Dodatek č. 2 ke smlouvě o dílo

**Letní stadion – rekonstrukce sociálních zařízení a šaten na tribuně –
I. etapa – III**

OZNÁMENÍ ZMĚNY		číslo OZ: 4		
Zhotovitel:	COMMDUM, spol. s r.o., Valašská Bystřice 225, 756 27			
Investor:	Město Kopřivnice	Datum: 03.04.2023		
Název akce: Letní stadion – rekonstrukce sociálních zařízení a šaten na tribuně – I. etapa - III				
Způsob odeslání / předání		poštou <input type="checkbox"/>	e-mailem <input type="checkbox"/>	faxem <input type="checkbox"/>
		osobně <input checked="" type="checkbox"/>		
Odkazy na	specifikaci:	ANO		
	na výkresy:	ANO		
	na rozpočtové podklady:	ANO		
	na jinou část smlouvy:	NE		
Předmět změny č.1: Doplnění sádrokartonových konstrukcí				
<u>Popis a zdůvodnění změny:</u> Po provedení rozvodu kanalizace, vody a topení, které nebylo možné umístit do drážek ve zdivu budou rozvody obloženy sádrokartonovými deskami z důvodu případného vandalismu. Součástí sádrokartonových obkladů budou v místě čistících kusů, požárních ucpávek doplněna revizní dvířka o rozměru 150x150 mm nebo 300x300 mm.

Předmět změny 1 . SDK obklad rozvodu ZTI

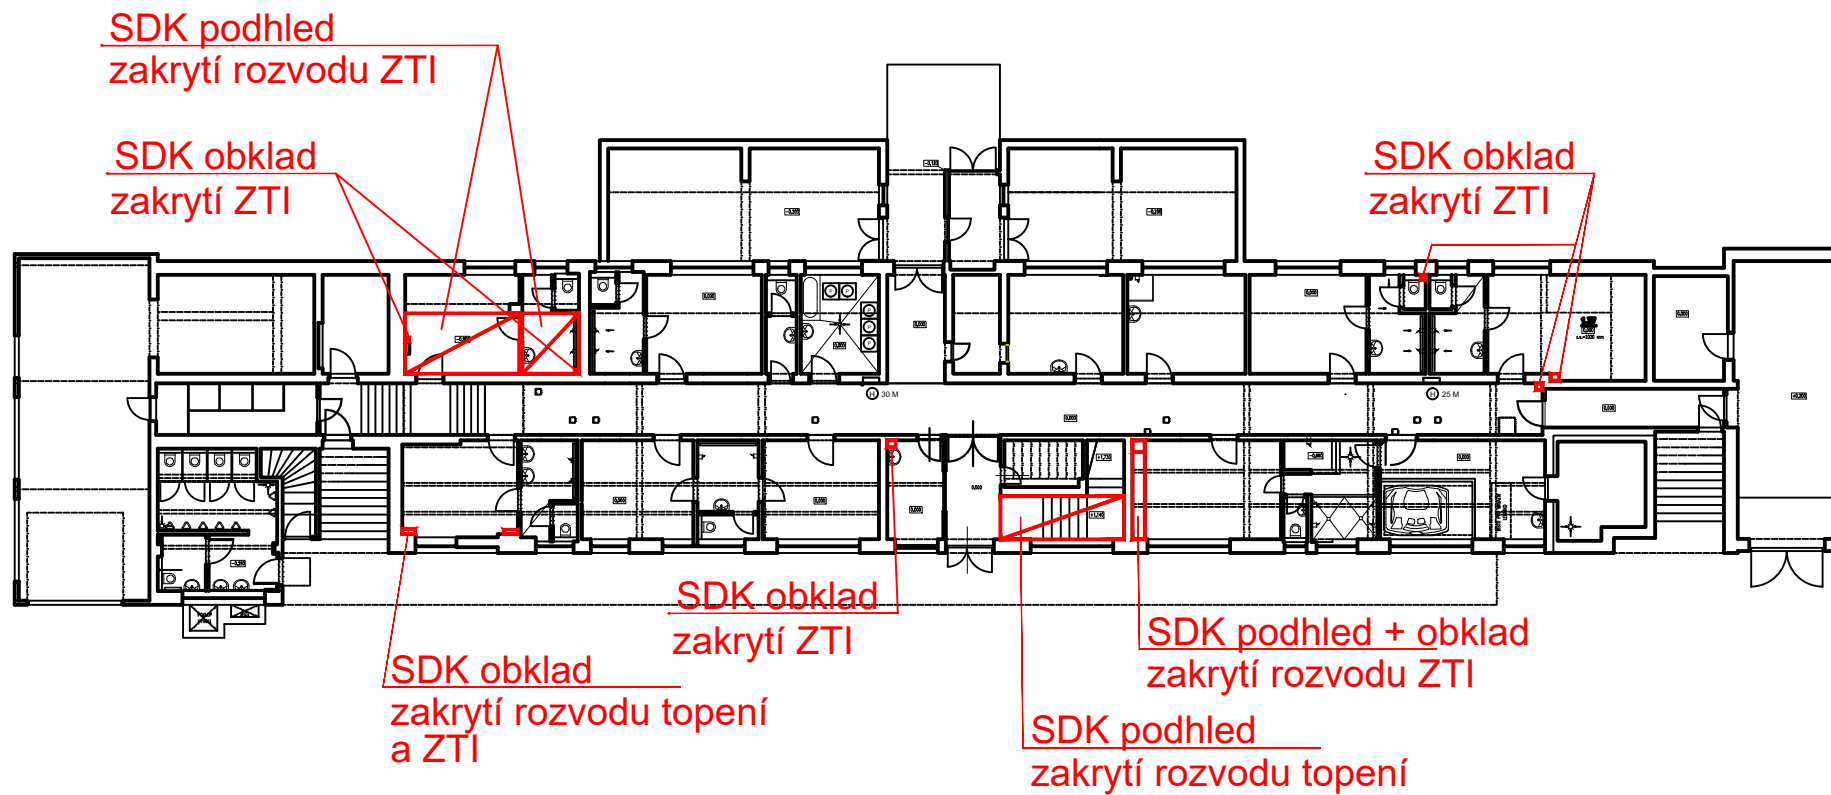
Po provedení rozvodu kanalizace vody a topení, které nebylo možné umístit do drážek ve zdivu, budou rozvody obloženy sádrokartonovými deskami z důvodu případného vandalizmu. Součástí sádrokartonových obkladů budou v místě čistících kusů požárních ucpávek doplněna revizní dvířka o rozměru 150x150 mm nebo 300x300 mm.
